## **Second Opinion Geluid JSF**

RIVM Briefrapport 630025001/2010

### **Second opinion over geluid van de JSF**

**Figuur 1 Metingen [7] verricht bij Volkel aan F16 passages. Bij elke meting is de Lmax-waarde uitgezet tegen de SEL-waarde. Het gemiddelde verschil SEL-Lmax bedraagt ongeveer 7 dB(A)**

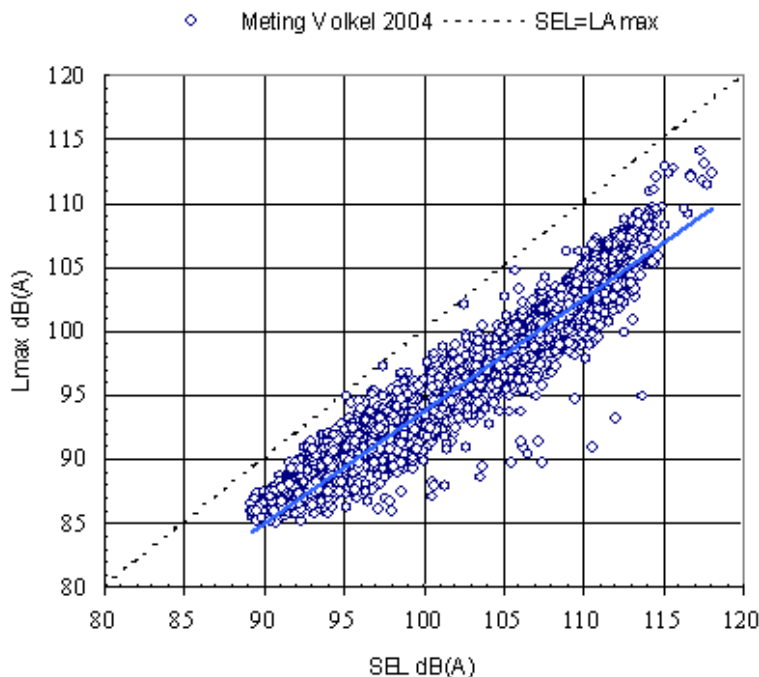
De waarden uit Tabel 1 zijn opmerkelijk in de zin dat de L<sub>Amax</sub>-waarden voor de F-35 bij alle afstanden hoger liggen dan de SEL-waarden<sup>2</sup>. Men zou verwachten dat de L<sub>Amax</sub>-waarden bij een meting op 1000 ft en snelheid van 500 kts (circa 250 m/s) lager liggen dan de SEL-waarde. Het verschil SEL-L<sub>Amax</sub> ligt in theorie ongeveer tussen de 5 en 10 dB(A). Bij grotere (slant) afstanden behoort het verschil toe te nemen en bij kleinere afstanden behoort het verschil af te nemen. Dit vindt men wel voor de waarden die EIS2008 voor de F16 aangeeft. Ook bij geluidmetingen die het RIVM in 2004 heeft verricht aan F16 toestellen ten zuid westen van vliegbasis Volkell lagen de gemeten L<sub>Amax</sub>-waarden steeds onder de gemeten SEL waarden. De meethoogten varieerden daarbij tussen 200 en 500 m. Dit wordt geïllustreerd in Figuur 1.

Het lijkt ons daarom onwaarschijnlijk dat de Lmax-waarden uit Tabel 1 correct zijn. Tevens klopt de in de tabel aangegeven vliegsnelheid niet (die bedroeg maximaal 320 kts). Waarschijnlijk zijn er fouten gemaakt bij de analyse en uitwerking van de meetresultaten. Mogelijk zijn de metingen verkeerd geïnterpreteerd en gaat het om maximaal gemeten SEL-waarden, waar de tweede regel uit Tabel 1 de gemiddelde SEL-waarden aangeeft.
